Dato: 23.08.2023
Dokumentnummer: 23/7401-3
Deres referanse:
Saksbehandler: Berit Thuestad

Svar - Søknad om teknisk godkjenning - kloakksanering Tveitholm/Åkra nord

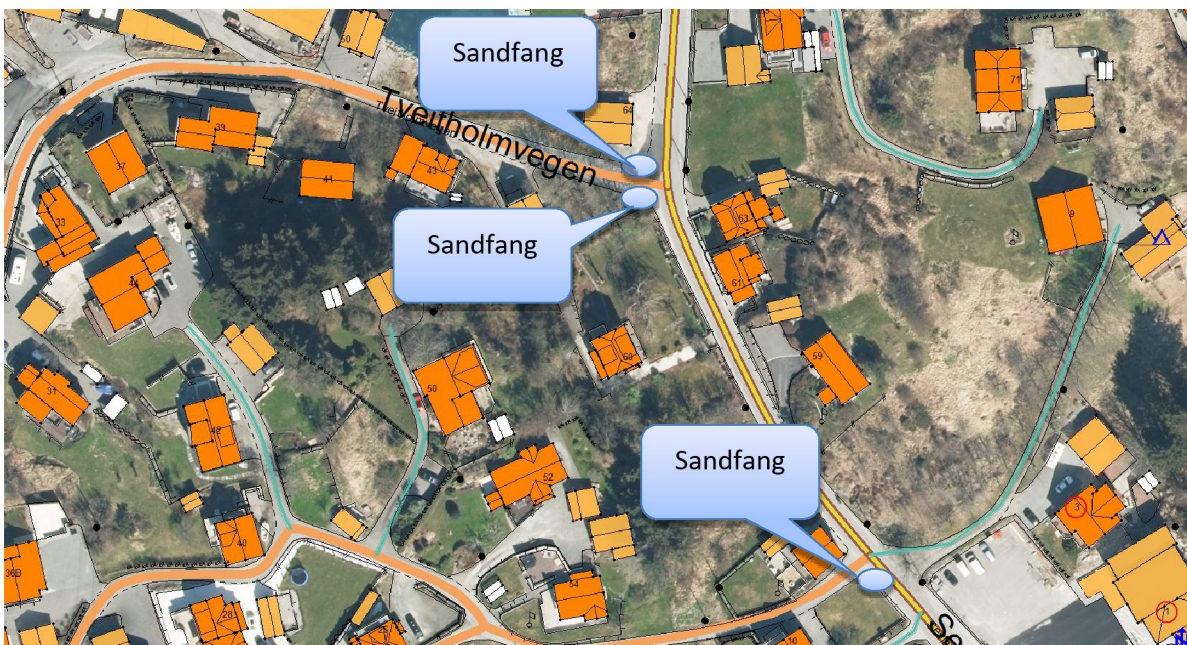
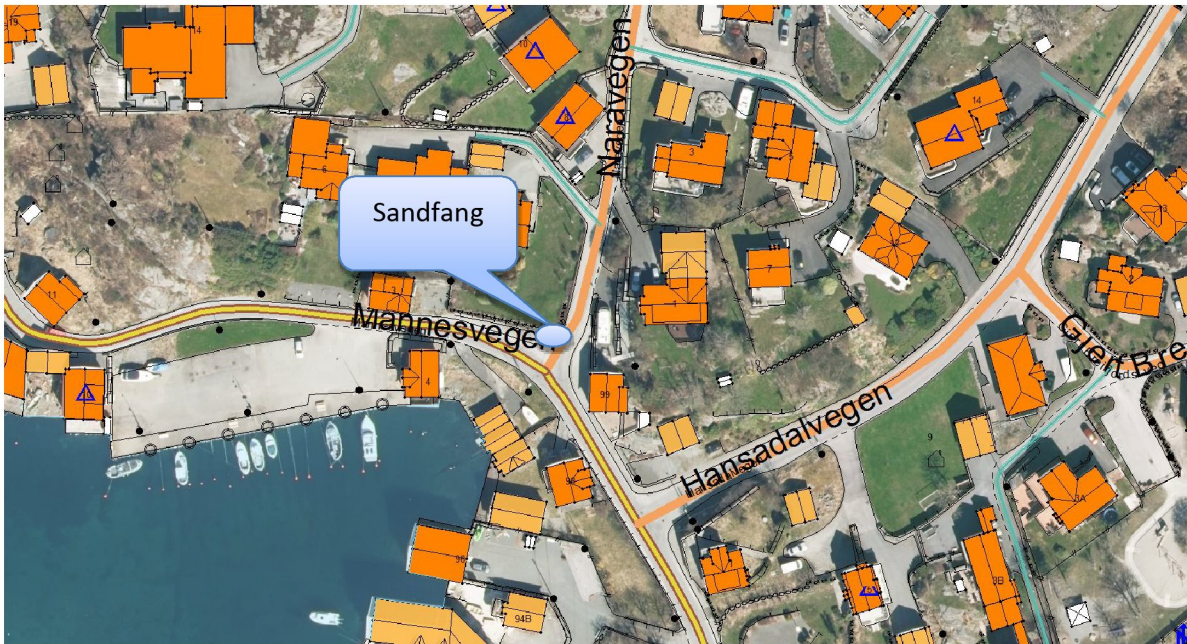
- Svingradius i kryss må være iht plankart (R=6 i kryss mot FV). Det må vises at lastebil (L) kan snu.
- Der det skal være støttemurer langs vei, må murene sikres med gjerde (flettverksgjerde) der muren er over 0,5 meter høy (vise på tegning)
- Dersom veien skal være offentlig må det leveres lysberegninger som viser at veien er belyst iht norm.
- Sektor samferdsel ønsker flere sluker langs Sevlandvegen og Mannesvegen. Disse plasseres iht bilder:
